Datum: 26. Juni 2023

## **7. Änderung des Bebauungsplans Nr. 3 „Gewerbepark Westerhof“ der Gemeinde Rettenbach a. Auerberg - Schalltechnische Stellungnahme**

Abbildung 1 bzw. Abbildung 2 zeigt die Planzeichnung zur 6. bzw. 7. Änderung des Bebauungsplans Nr. 3 im Vergleich. Die von wesentlichen Änderungen betroffenen Bereiche sind jeweils rot markiert.

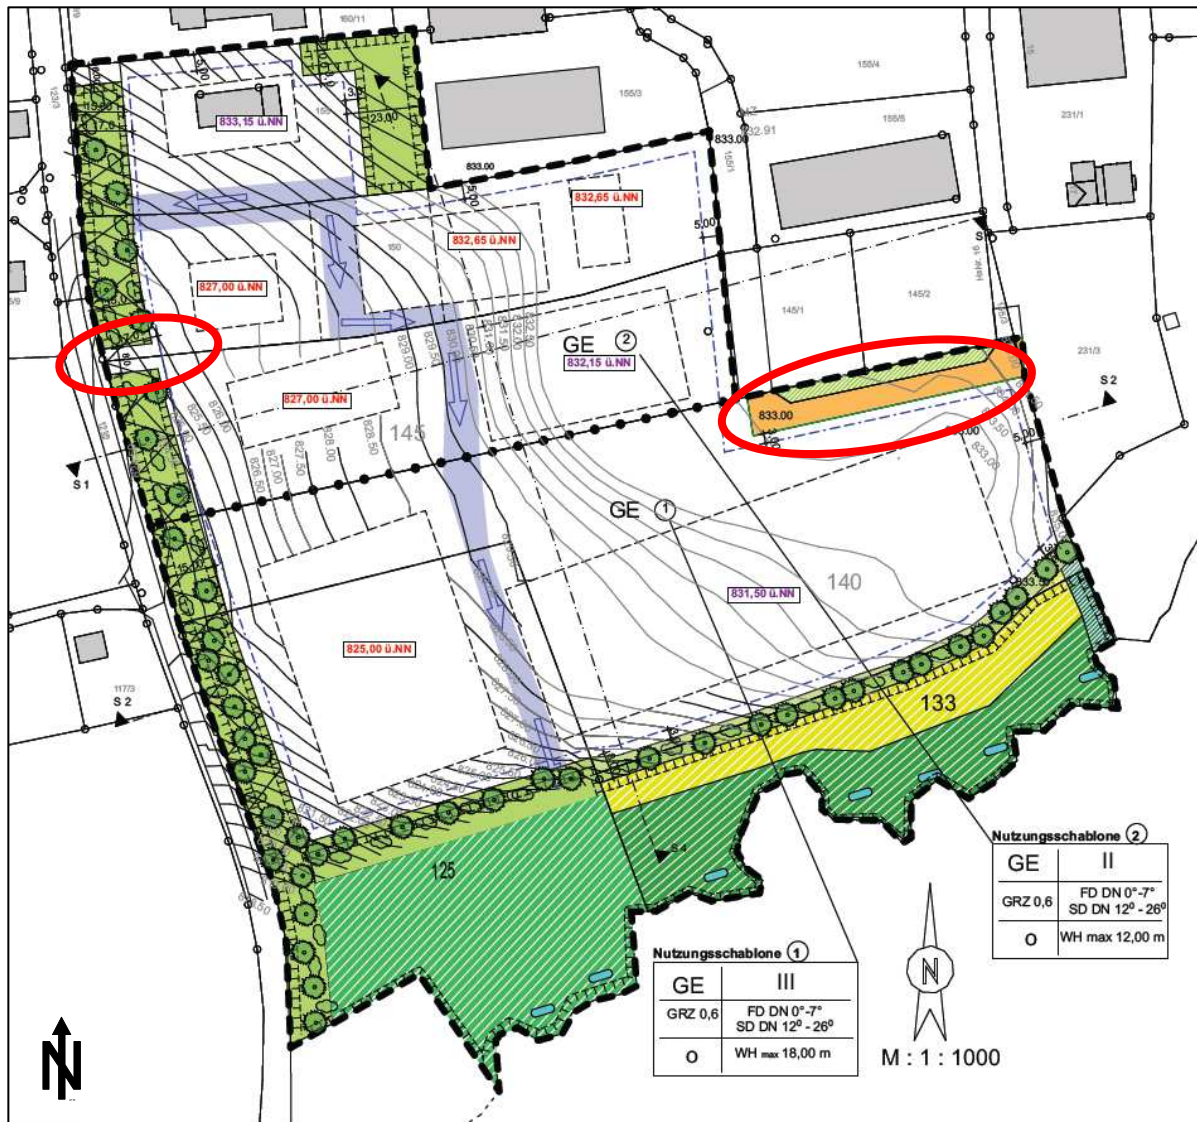
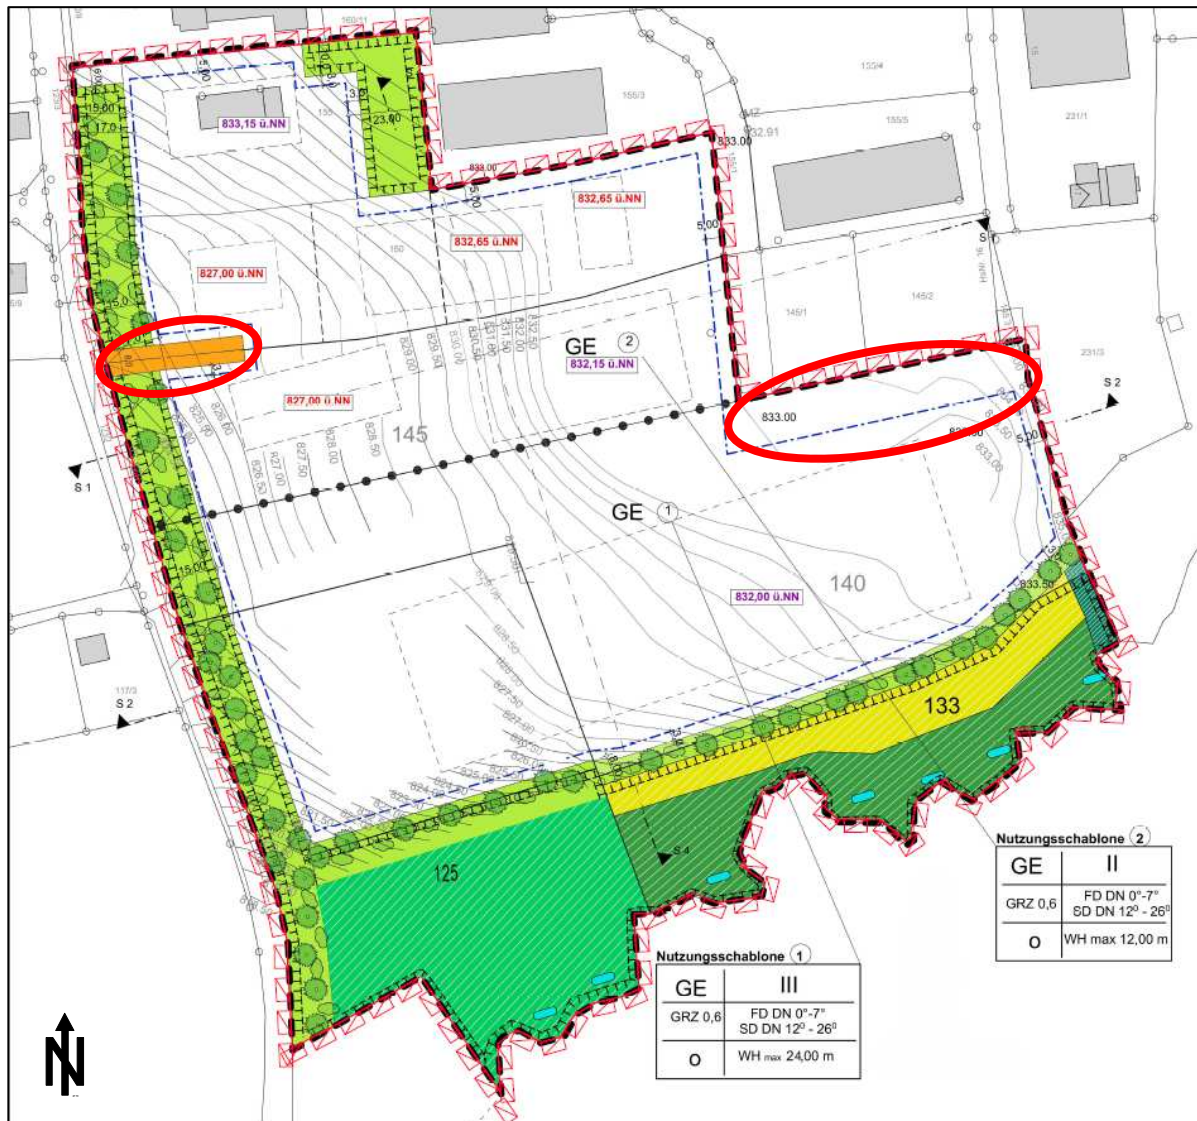
Mit der **7. Änderung** des Bebauungsplans Nr. 3 soll nunmehr der als öffentliche Verkehrsfläche festgesetzte Bereich im Nordosten des Bauquartiers GE 1.2 als private Verkehrsfläche ausgewiesen werden. Umgekehrt wird die Einfahrt aus Westen in das Gewerbegebiet von der Kreisstraße OAL 8 als öffentliche Verkehrsfläche festgesetzt. Dadurch verkleinert sich die überbaubare Fläche des Bauquartiers GE 2.1 entsprechend. Weiterhin wird die maximale Wandhöhe in den Bauquartieren GE 1.1 und GE 1.2 von bisher 18,0 m auf 24,0 m erhöht und die Darstellung der geplanten Produktionshalle als Hinweis angepasst. Schließlich wird die Darstellung des Fließweghinweises aus der Planzeichnung herausgenommen.

Die in der 6. Änderung festgesetzten Emissionskontingente gelten in Bezug auf die überbaubaren Grundstücksflächen. Nachdem die überbaubare Fläche des Bauquartiers GE 2.1 im Zuge der 7. Änderung verkleinert wird, mussten die Emissionskontingente neu berechnet werden. Im Ergebnis der Kontingentierungsberechnungen war festzustellen, dass an zwei Teilflächen um 1 – 2 dB(A) höhere Emissionskontingente vergeben werden konnten. Tabelle 1 zeigt im Überblick, welche Emissionskontingente in der 6. Änderung festgesetzt sind und welche Emissionskontingente für die 7. Änderung als maximal zulässig ermittelt wurden. Abbildung 3 zeigt die Emissionsbezugsflächen  $S_{EK}$  der vier Bauquartiere (pink schraffiert). Die Abstrahlrichtungen (AR) sind aus Abbildung 4 ersichtlich.

**Abbildung 4** Flurkarte mit Immissionsorten (IO) und Abstrahlrichtungen (AR)

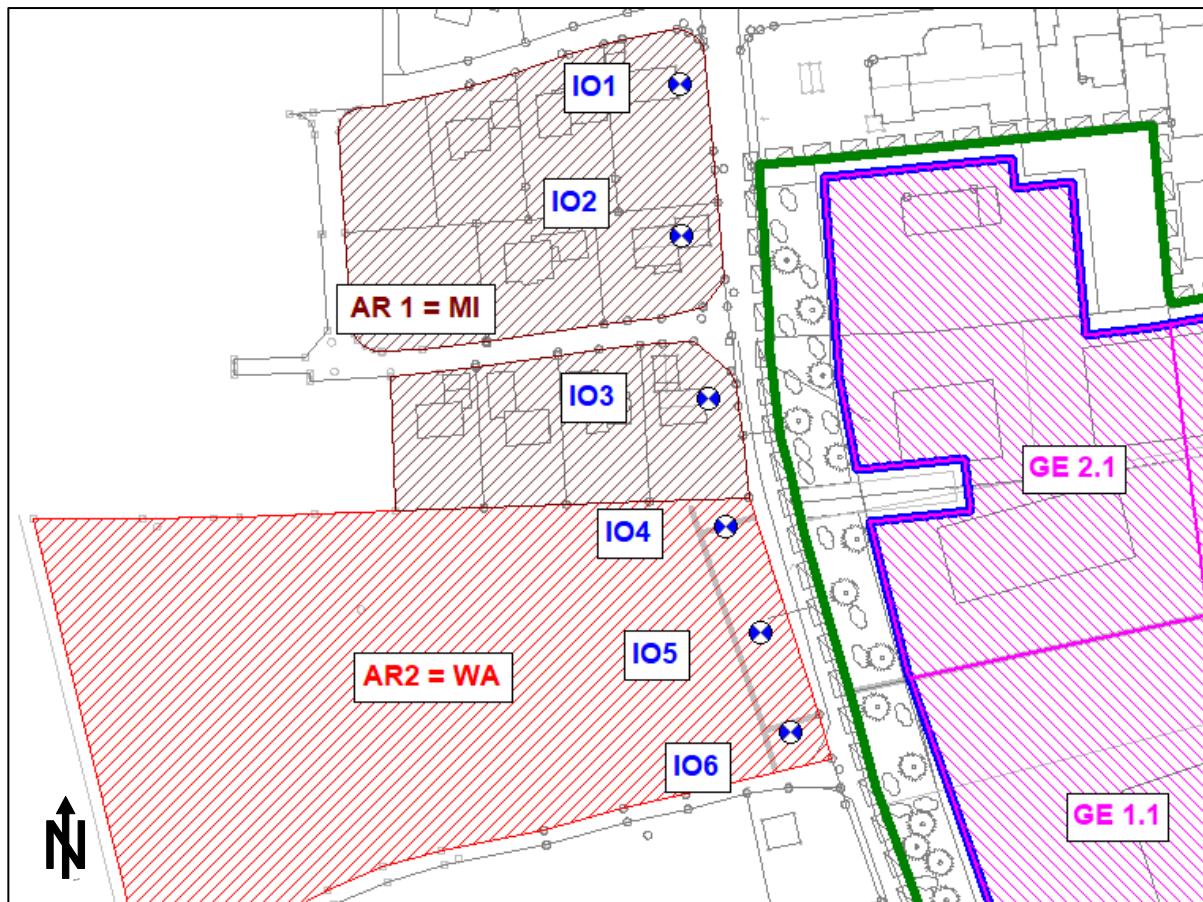
Tabelle 2 zeigt die an den maßgeblichen Immissionsorten (vgl. Abbildung 4) verfügbaren Planwerte  $L_{PL}$  sowie die aufsummierten Immissionskontingente  $\sum L_{IK}$ , die sich bei einer vollständigen Ausschöpfung der in Tabelle 1 genannten Emissionskontingente nach den Vorgaben der DIN 45691 unter ausschließlicher Berücksichtigung der geometrischen

Ausbreitungsdämpfung für die 6. und 7. Änderung errechnen, im Überblick. Daraus wird ersichtlich, dass die Planwerte weiterhin eingehalten werden und dass sich im Vergleich zur 6. Änderung keine relevanten Pegelunterschiede ergeben.

Die Lage der Immissionsorte und die jeweils verfügbaren Planwerte wurden unverändert aus dem schalltechnischen Gutachten zur 6. Änderung des Bebauungsplans Nr. 3 übernommen, das von der Hock & Partner Sachverständige PartG mbH am 22.03.2021 erstellt worden ist.
